**Avis délibéré de la mission régionale
d'autorité environnementale
Hauts-de-France
sur le projet de centrale agrivoltaïque sur les communes de
Monceau-le-Neuf-et-Faucouzy et Housset (02)
Étude d'impact du 11 octobre 2023**

n°MRAe 2024-8274

AVIS DÉLIBÉRÉ n° 2024-8274 adopté lors de la séance du 13 novembre 2024 par
la mission régionale d'autorité environnementale Hauts-de-France

Présentation du projet photovoltaïque (étude d'impact, page 133)

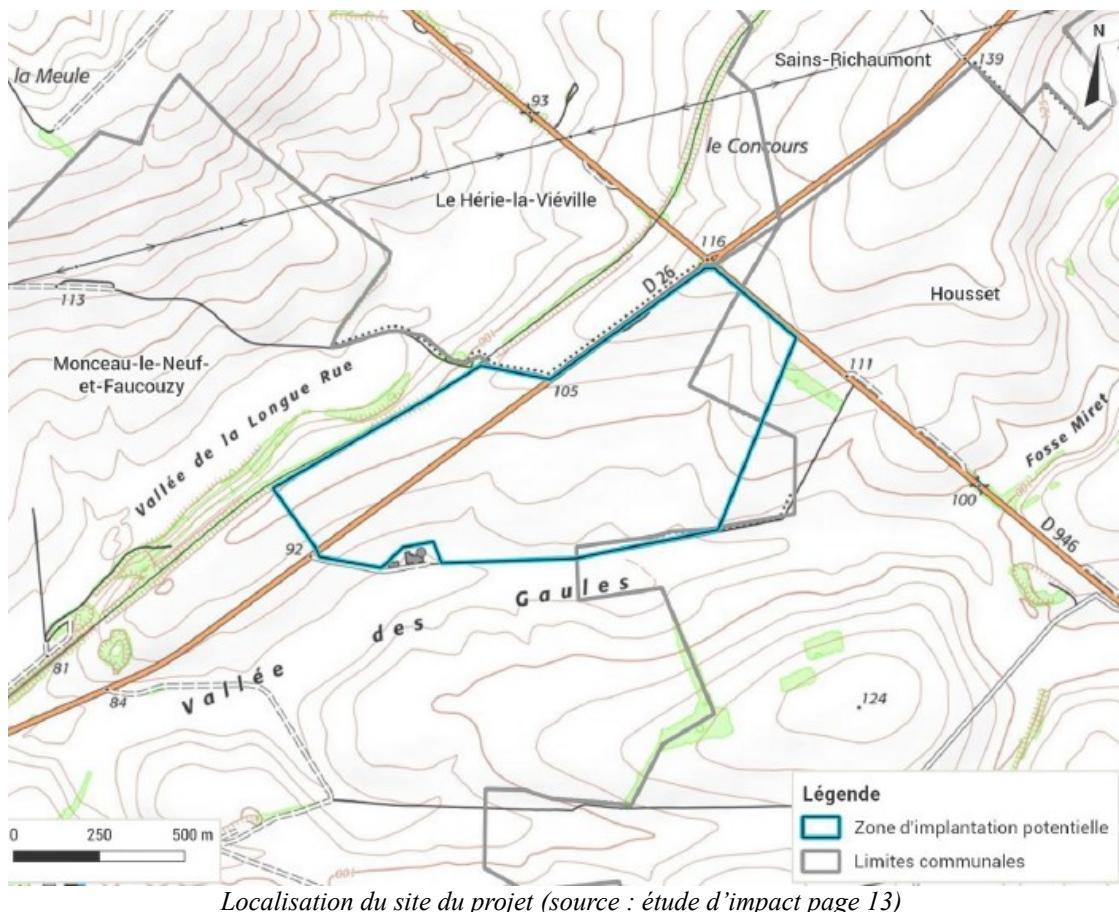
L'autorité environnementale recommande de compléter l'étude d'impact afin d'évaluer les impacts sur les milieux naturels du tracé envisagé et, au vu du tracé définitif du raccordement, d'examiner la nécessité d'actualiser l'évaluation des impacts en particulier si des espaces à enjeu sont impactés par les travaux de raccordement et/ou si des créations de lignes aériennes sont nécessaires.
